PROGETTO ESECUTIVO DI MODIFICA

**DIRETTRICE FERROVIARIA MESSINA – CATANIA – PALERMO
NUOVO COLLEGAMENTO PALERMO – CATANIA
RADDOPPIO DELLA TRATTA BICOCCA – CATENANUOVA
VARIANTE OPERE DI RISOLUZIONE CRITICITÀ IDRAULICA SIMETO**

Relazione di confronto tra il progetto definitivo e il progetto esecutivo di variante del Simeto

Figura 9 – Sezione tipo del muro di contenimento della piena

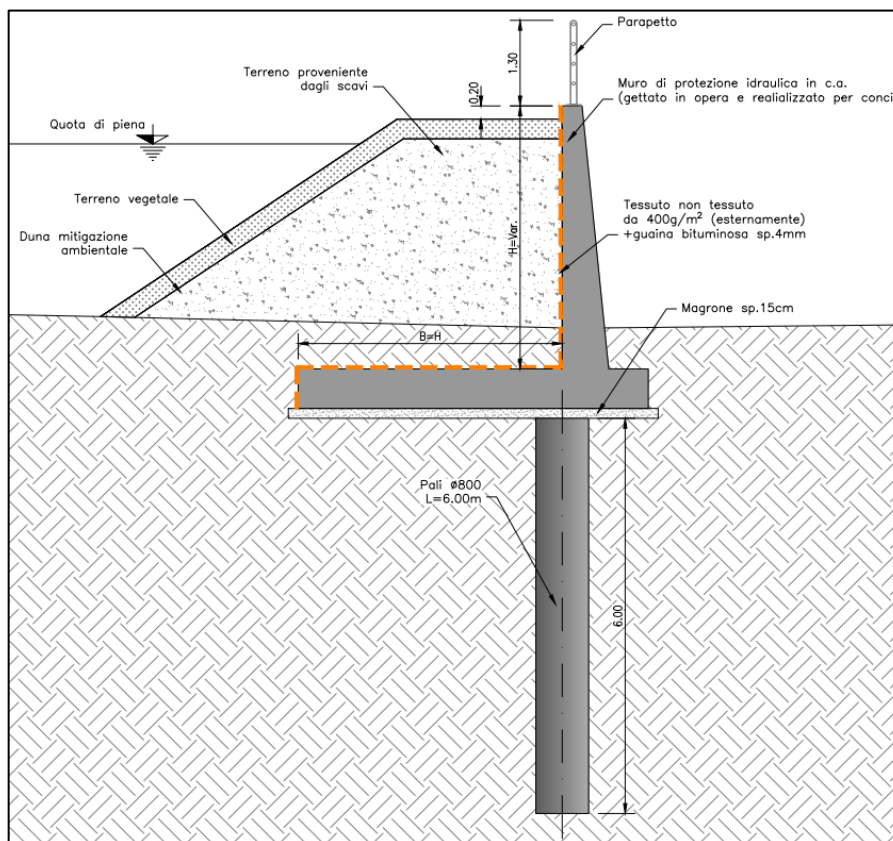
Tali muri hanno un'altezza variabile fra 1,00 e 4,00 m e sul lato esterno hanno addossata una duna con funzione di mitigazione ambientale. La loro estensione è di 1405 m lato binario pari (ovvero lato Simeto) e di 1345 m lato binario dispari (dove ci sono due interruzioni, la prima in una zona dove la quota della ferrovia garantisce la sicurezza idraulica e la seconda a cavallo della scarpata del cavalcaferrovia).

Per assicurare la sicurezza nei confronti del sifonamento dei muri durante l'evento di piena, si predispone una paratia di pali secanti ad elica tipo CFA-CSP Φ 800/650 mm di lunghezza pari a $L = 6\text{m}$ lungo l'intero sviluppo dei muri di monte e di valle.

Figura 10 – Planimetria del primo tratto interessato dalla variante con l'introduzione dei muri di protezione idraulica

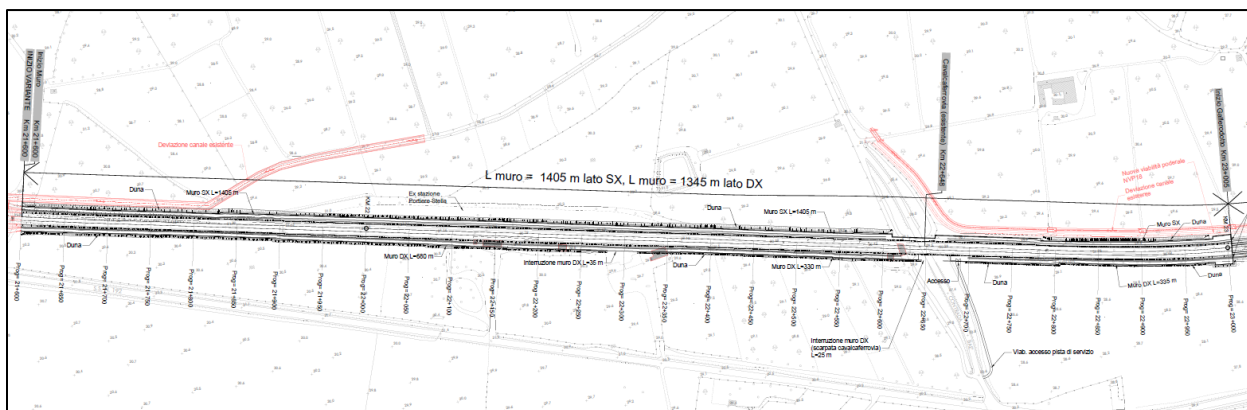
Nella prima parte dell'area di esondazione del Simeto (più lontana dal fiume), visti i ridotti tiranti idrici, si è preferito **prevedere dei muri di contenimento della piena senza modificare la livelletta ferroviaria**, in modo da salvaguardare il cavalcaferrovia esistente posto alla p.k. 22+648.

Figura 15 – Confronto impronta tracciato PD (in blu) - variante (in rosso, tratto con muri di protezione)

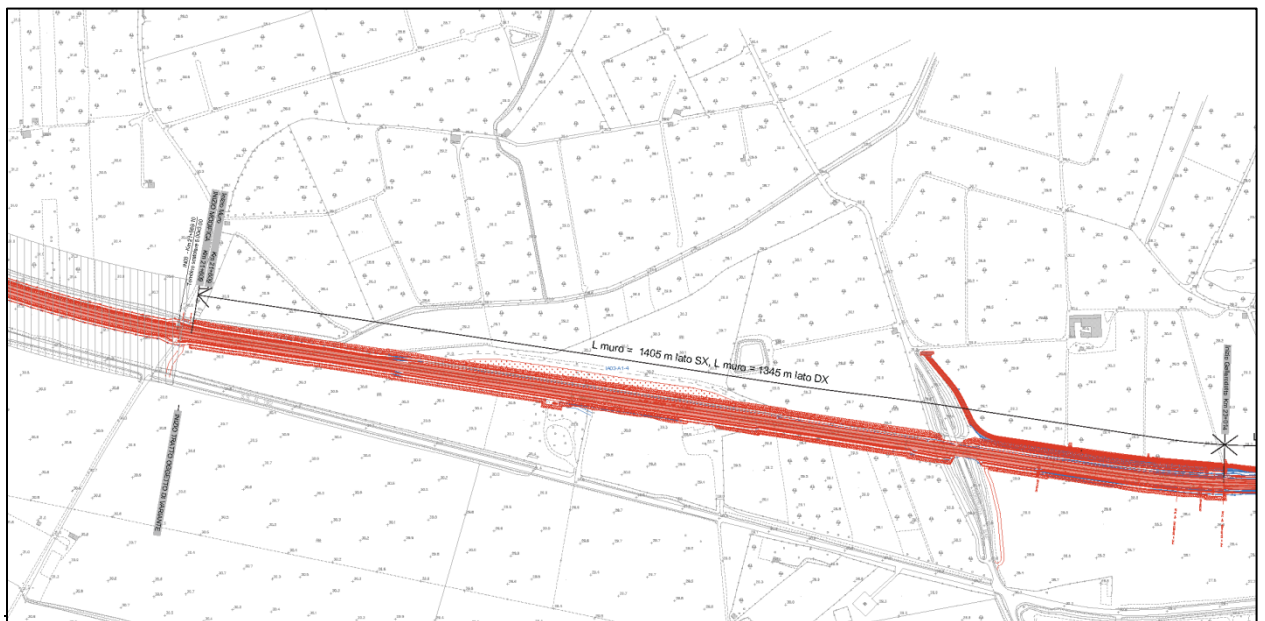
Nelle Figure seguenti si riporta il confronto tra le previsioni di Progetto Definitivo (in **blu**) e quelle della

presente variante (in rosso) per le diverse opere in progetto, sia in termini planimetrici che di sezioni tipo.

Dalle figure emerge chiaramente come le modifiche proposte mantengano pressoché invariata l'impronta a terra degli interventi, non costituendo pertanto una variante avente carattere localizzativo.

- muro di protezione rilevato (lato sinistro 1405 m e lato destro 1345m) – da km 21+609 a km 23+014;
- gallerodotto 1 (560 m) – da km 23+014 a km 23+574;
- rilevato (470 m) – da km 23+574 a km 24+044;
- gallerodotto 2 (532 m) – da km 24+044 a km 24+576.
